Reaktivierung der Aurachtalbahn -- Machbarkeitsuntersuchung

Bürgerinitiative Pro-Aurachtalbahn

Kommentar und Stellungnahme zum ederlog-Schlussbericht

13. November 2022 -- 4.1

Abbildung 1: Freie Zeitabschnitte für die Platzierung kreuzender Aurachtalbahnzüge

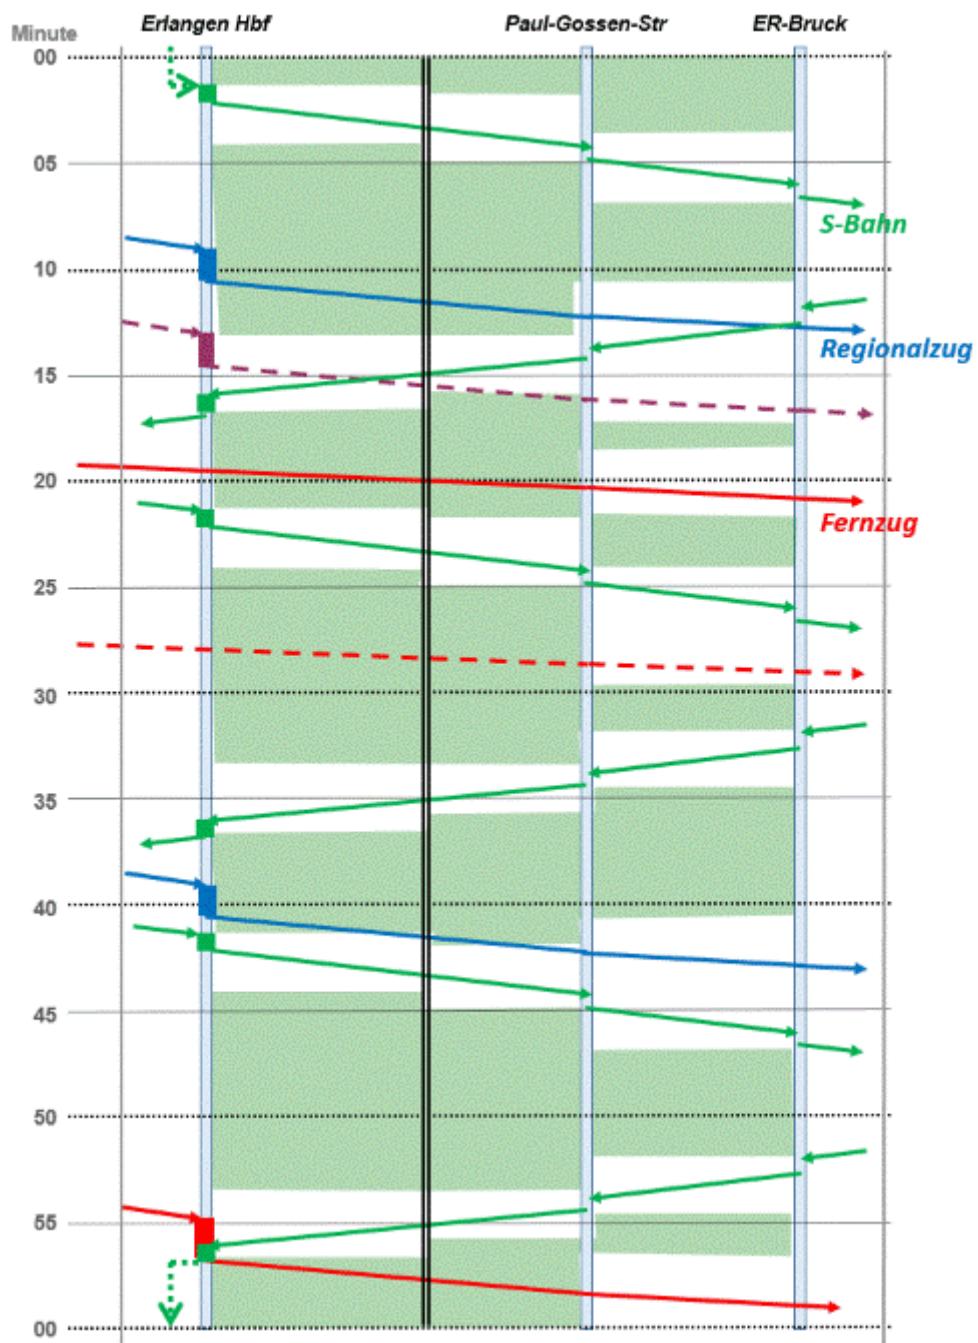
Die niveaugleiche Kreuzung des Fernverkehrsgleises Erlangen – Fürth (Gleis 4) bedeute eine erhebliche Störung des Bahnbetriebs.

Im gesamten Bericht ist diese „Störung“ an keiner Stelle näher ausgeführt, sondern nur pauschal mit hoher Auslastung des Gleises 4 durch Fern- und Regionalexpressverkehr begründet. Sind 4 bis max. 6 Fern- oder Regionalzüge je Stunde und Richtung tatsächlich schon eine kritisch hohe Auslastung?

Die BI hat dargestellt, dass es in der Belegung dieses Gleises mehrfach Freiräume für die Platzierung weiterer Züge gibt (siehe nachfolgende Abbildung 1), und mit einem Beispiel belegt, wie die Aurachtalbahn platziert werden könnte (siehe nachfolgende Abbildung 2).

In diesen schematischen Bildfahrplan sind für eine typische Musterstunde die Fern-, Regional- und S-Bahnzüge eingezeichnet, die den Abschnitt Erlangen-Bruck – Erlangen Hbf befahren sollen, wie sie der vom Bundesministerium für Verkehr entwickelte Zielfahrplan Deutschlandtakt 2030, 3. Entwurf vom 30.06.2020, vorsieht. Grün hinterlegt sind die Zeitabschnitte, in denen zusätzliche kreuzende Züge der Aurachtalbahn oder auch in Richtung Nord-Süd fahrende Güterzüge platziert werden könnten.

Abbildung 2: Denkbare Platzierung der Aurachtalbahnzüge

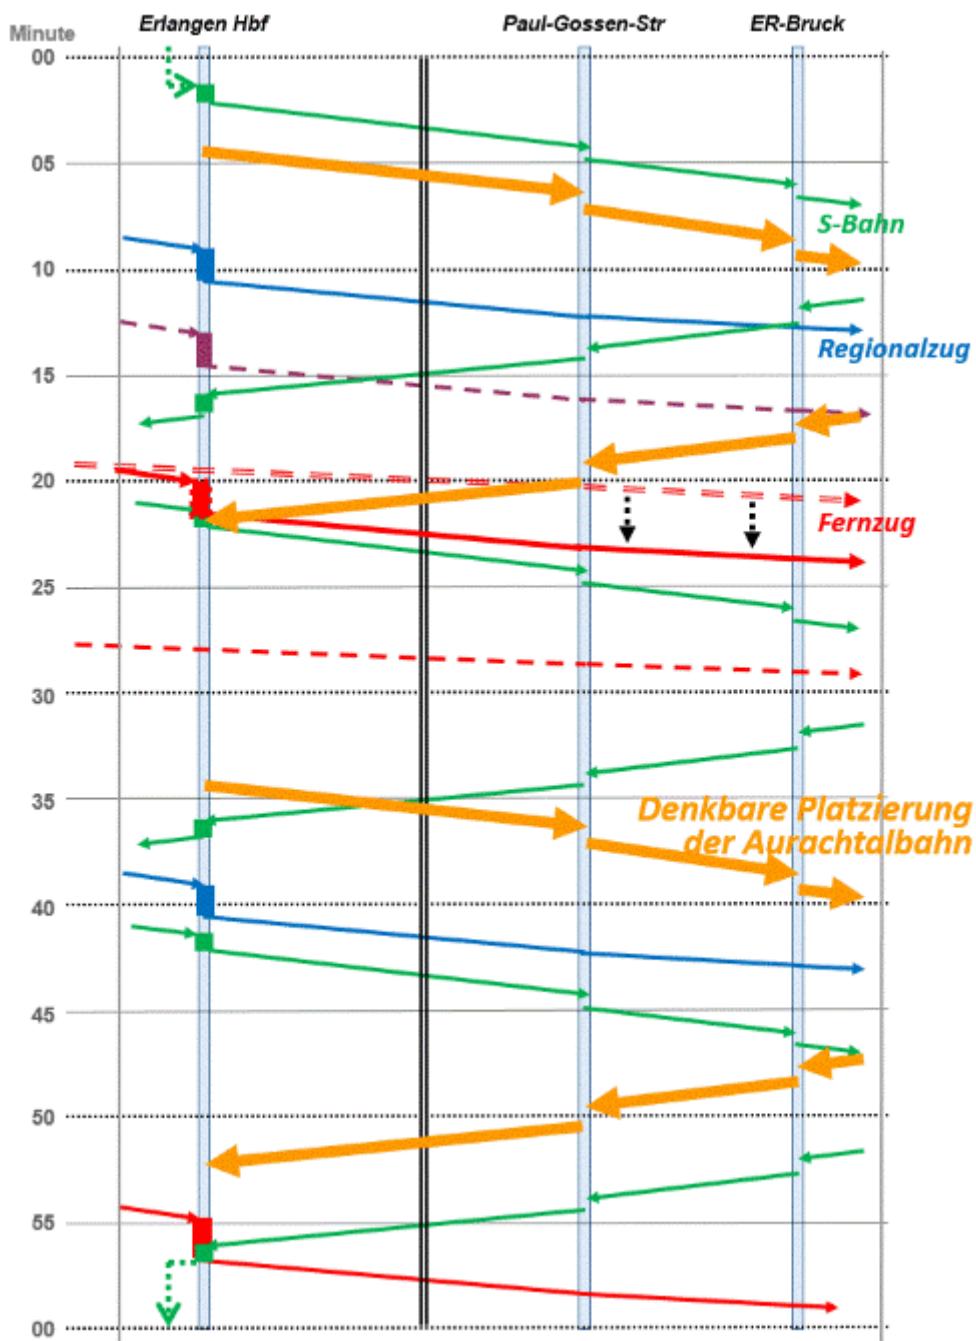
Das in Abb. 2 dargestellte Beispiel einer möglichen Platzierung der Aurachtalbahn ist bereits auf die Zugkreuzung in Frauenaurach ausgerichtet und insoweit realisierbar. Abgesehen von einer eventuellen Umpositionierung einzelner Weichen und der Anlage eines Bahnsteigs müsste von Erlangen-Bruck bis Erlangen Hbf an der Infrastruktur nichts geändert werden. Eventuell müsste die in Abschnitt 2.2. und Abbildung 4 beschriebene Gleisüberleitung südlich Erlangen Hbf geschaffen werden.

Wie in Abbildung 1 sind die Fern-, Regional- und S-Bahnhöfe eingezeichnet, die der Zielfahrplan Deutschlandtakt 2030 im Abschnitt Erlangen-Bruck – Erlangen Hbf vorsieht. Die eingefügten Aurachtalbahnhöfe stellen einen 30-Minuten-Taktverkehr dar, ausgerichtet auf den Kreuzungsbahnhof Frauenaurach.

Die in Abbildung 2 dargestellte geringfügige Fahrplananpassung eines Fernzuges lässt sich vernünftig begründen. Im Übrigen hat Ederlog mit ihren Fahrplanentwürfen selbst Fahrpläne vorgelegt, die ebenfalls Anpassungen der Fahrpläne anderer Züge erfordern würden. Gedanken über hier notwendige oder denkbare Anpassungen hat sie dazu nicht formuliert.

Abbildung 3: Denkbare Platzierung der Aurachtalbahnzüge in der Variante 1.6a,
Hza. – Erlangen-Bruck halbstündlich, Hza. – Erlangen Hbf nur stündig

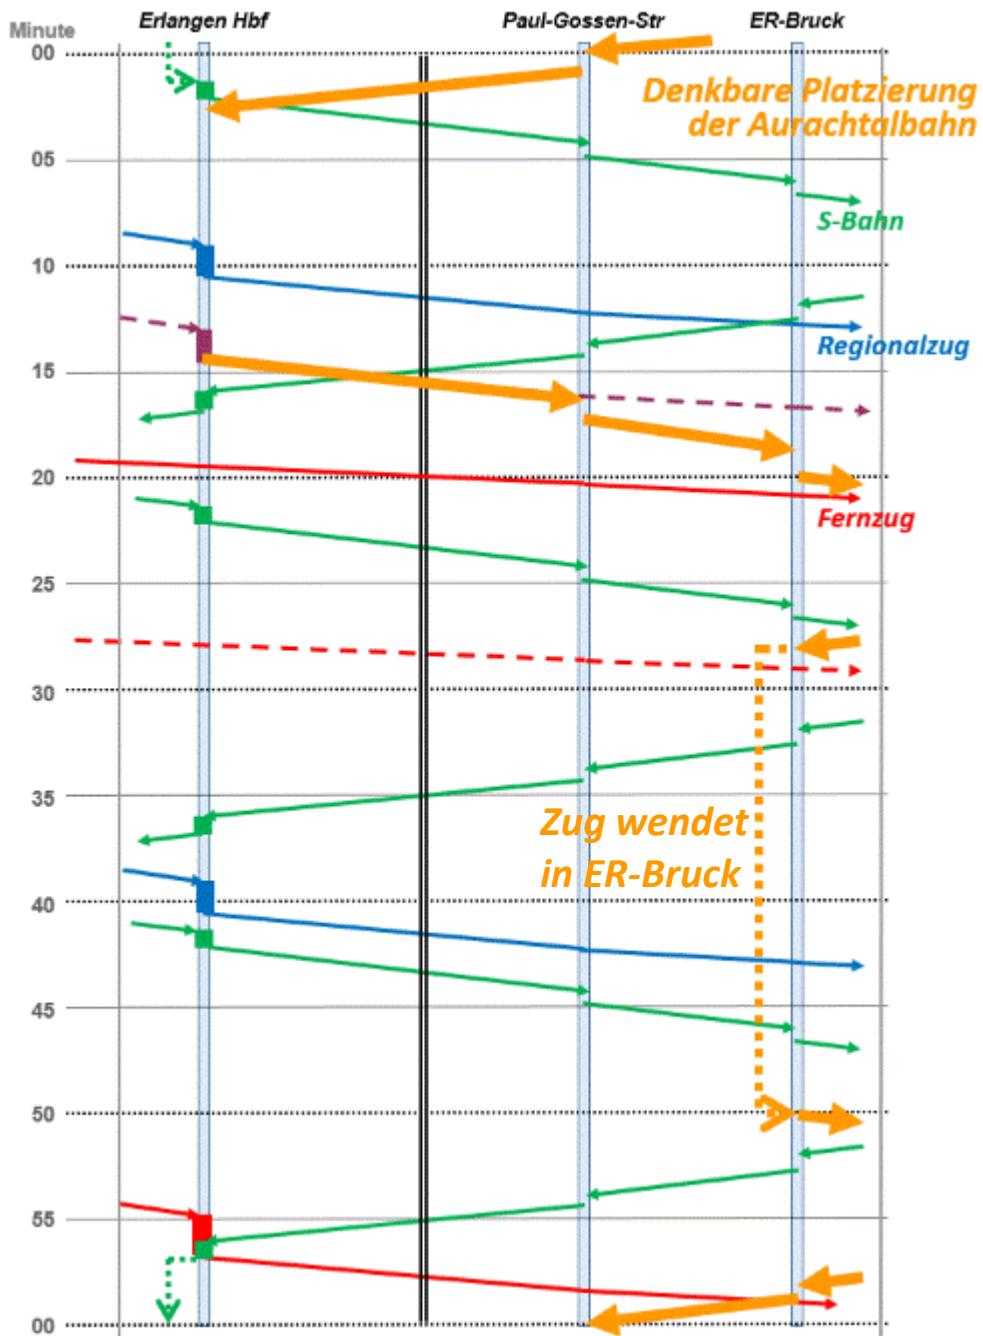
Die BI hat sich auch kreativ Gedanken gemacht, wie man eine Positionierung der Aurachtalbahn ohne Fahrplananpassung anderer Züge erreichen könnte. Dazu hat sie zu Alternative 1.6 eine Variante 1.6a betrachtet, in der Züge der Aurachtalbahn von Herzogenaurach teilweise nur bis Erlangen-Bruck fahren und dort wenden würden:

Im Vergleich zur Lösung in Abbildung 2 wendet hier jeder zweite Zug von Herzogenaurach kommend in Erlangen-Bruck. Dort hat dieser nach Ankunft guten Anschluss an einen S-Bahnzug nach Erlangen – Forchheim, und nimmt vor seiner Rückfahrt ebenfalls günstigen Anschluss vom S-Bahnzug aus Forchheim – Erlangen auf. Überdies hätte der stündlich nach Erlangen fahrende Zug an der Paul-Gossen-Straße vernünftigen Anschluss an die S-Bahn nach Nürnberg und nimmt dort vor der Rückfahrt nach Herzogenaurach günstigen Anschluss vom S-Bahnzug aus Nürnberg auf.

Abbildung 4: Beidseitige Gleisüberleitung unmittelbar südlich Erlangen Hbf
(eingezzeichnet in Auszug aus Open Railway Map vom 07.11.2022)

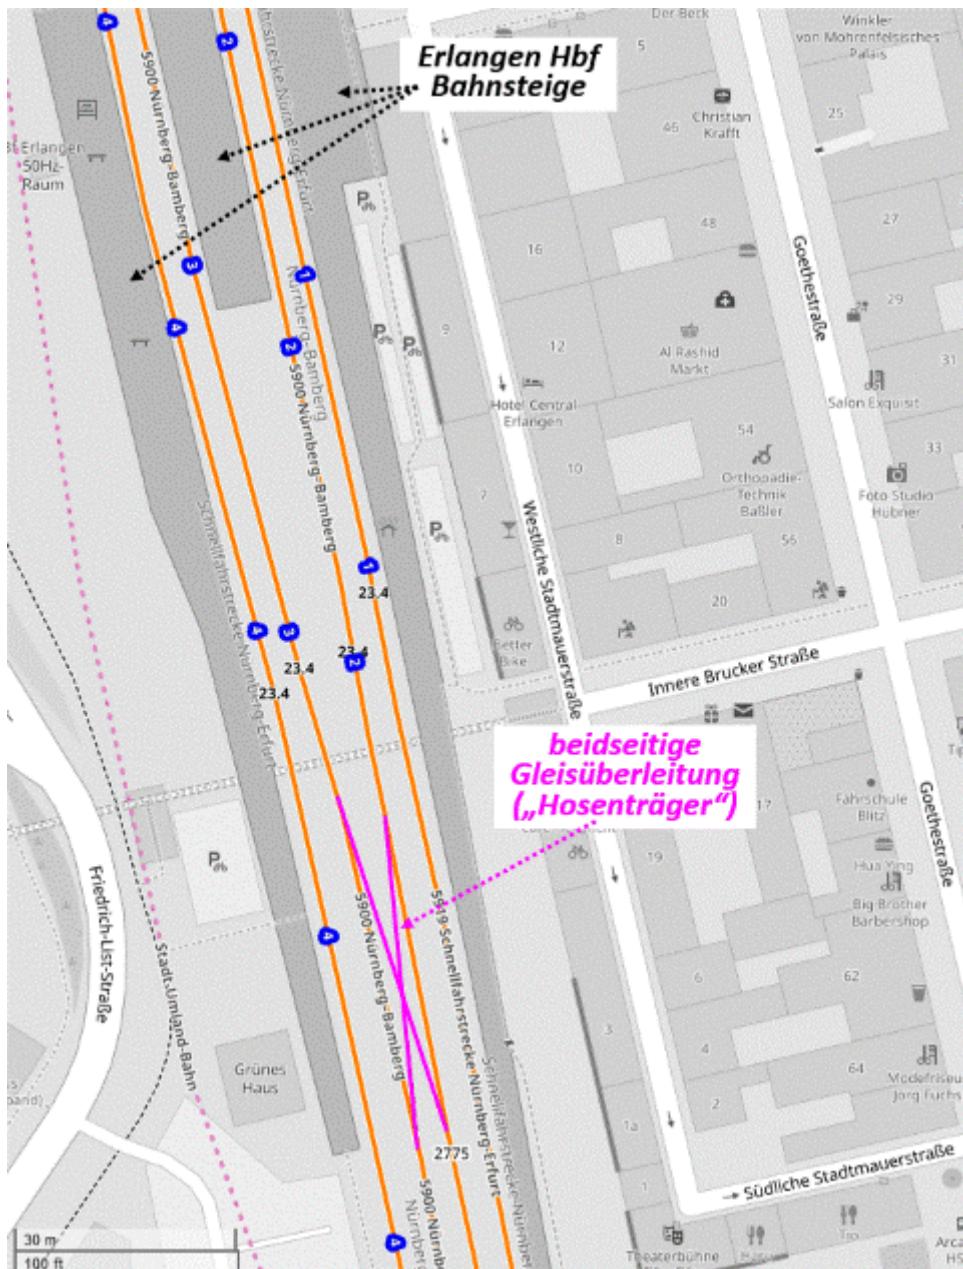
In Erlangen Hbf steht für die Aurachtalbahn kein Wendegleis dauerhaft zur Verfügung. Das in Erlangen Hbf vorhandene Wendegleis sei tagsüber durch wendende Züge der S-Bahnlinie S1 belegt.

Die Nichtverfügbarkeit des Wendegleises für die Aurachtalbahn begründet ederlog damit, dass in einer bevorstehenden S-Bahn-Betriebsstufe 2 das Wendegleis für stündlich eine Wende eines S-Bahnzuges mit einer Wendezzeit von 48 Minuten belegt sei. Diese (Zwischen-)Betriebsstufe 2 müsse der Realisierung des Zielfahrplans Deutschlandtakt 2030 vorgelagert werden, weil im Verkehrsverbund Großraum Nürnberg aus baulichen Gründen ein durchgängiger 20-Minutentakt der S-Bahn zunächst noch nicht möglich sei. Nachdem der Zielfahrplan Deutschlandtakt den durchgängigen 20-Minutentakt der S-Bahn bis Erlangen ab 2030 in seine Planung aufgenommen hat, geht die BI davon aus, dass die (Zwischen-)Betriebsstufe 2 vor oder spätestens 2030 beendet sein wird und durch den geplanten durchgängigen 20-Minutentakt bis Erlangen ersetzt wird.

Die BI hält es auch nicht für plausibel, dass im Zielzustand 2030 das Wendegleis für die „überschlagene Wende“ eines stündlich nur bis Erlangen fahrenden S-Bahnzuges genutzt werden wird, denn für den wendenden S-Bahnzug wäre eine Wende am Bahnsteig im Hbf problemlos möglich. Die „überschlagene Wende“ wäre dagegen mit einer unwirtschaftlich langen Standzeit des wendenden Zuges von ca. 66 Minuten verbunden.

Zunächst ist festzustellen, dass die Aurachtalbahn für ihre Wende in Erlangen Hbf nicht zwingend ein Wendegleis braucht, denn sie könnte auch im Hbf am Bahnsteig wenden. Voraussetzung dafür ist der Wiedereinbau einer Gleisüberleitung zwischen den Gleisen 2 und 3, sinnvollerweise zwei sich kreuzende Überleitungen („Hosenträger“), unmittelbar südlich des Hbf, wie sie gemäß früherer Gleispläne bis vor Jahren noch vorhanden waren. Ganz unabhängig von der Aurachtalbahn würde diese Überleitung auch die Wende anderer Nahverkehrszüge in Erlangen einfacher und deutlich flexibler machen. Siehe dazu Abbildung 4 auf der nächsten Seite.

Daraus ergibt sich für die BI, dass die Art der Wende der Aurachtalbahn in Erlangen Hbf für die Machbarkeit keine gewichtige Rolle spielt.

Abbildung 5:

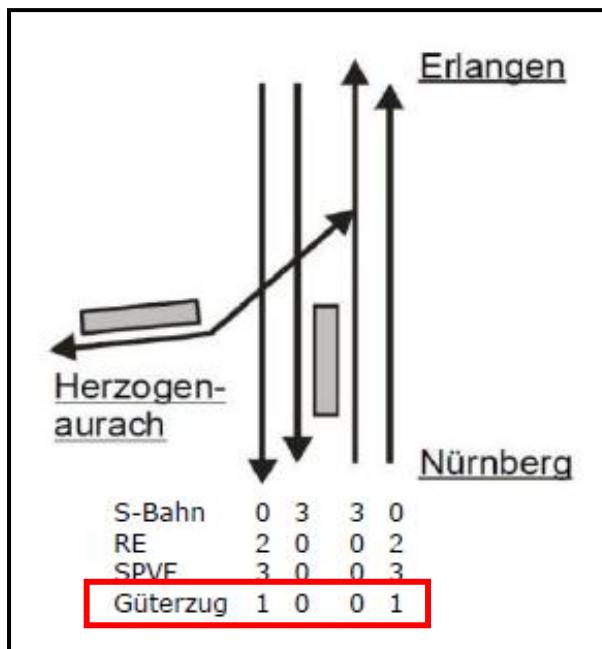
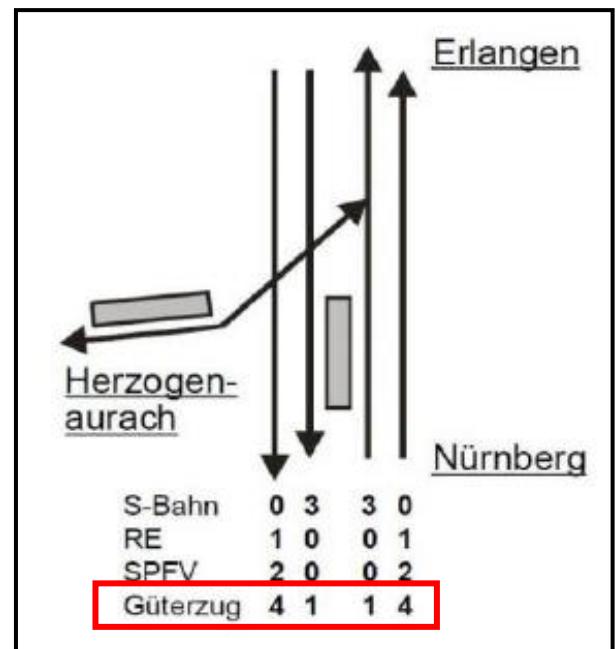
Der ederlog-Schlussbericht enthält zwei sich diametral unterscheidende Angaben zu den im Bereich Erlangen / Erlangen-Bruck fahrenden Güterzügen (siehe Abbildungen 5 und 6):

- 5 Güterzüge je Stunde/ Richtung „nach BVWP 2015“
- 1 Güterzug je Stunde/ Richtung lt. „aktuelle Prognose bis 2030“

Es ist offensichtlich, dass es hier um höchst wichtige Zahlen geht, die die Frage nach zusätzlich möglichen Verkehren womöglich sogar final vorentscheiden könnten. Trotzdem wird dieser Widerspruch sachlich weder erklärt noch kommentiert. Dies lässt eine gewisse Unsicherheit bei der DB und in Fachkreisen in diesem Thema vermuten. Einerseits wäre der für die Gestaltung des Jahresfahrplans relevante Trassenbedarf für Güterzüge aus heutiger Sicht spekulativ, andererseits wird die Mehrzahl der Güterzüge ohnehin im sogenannten Gelegenheitsverkehr fahren, der bei der Trassenvergabe nachrangig behandelt wird. Das Eisenbahnregulierungsgesetz gibt für die Vergabe von Zugtrassen eine klare Prozedur und klare Prioritäten vor (§§ 50 ff. ERegG¹).

Sollen nun die weniger sachkundigen Leser und die Rat suchenden politischen Entscheider selbst die Frage beantworten, ob mit einer extrem hohen oder mit einer minimalen Zahl an Güterzügen zu

rechnen ist? Zur Einordnung und Beantwortung einer so wichtigen Frage sind von den Gutachtern ederlog und DB Netz AG deutliche Aussagen gefordert.
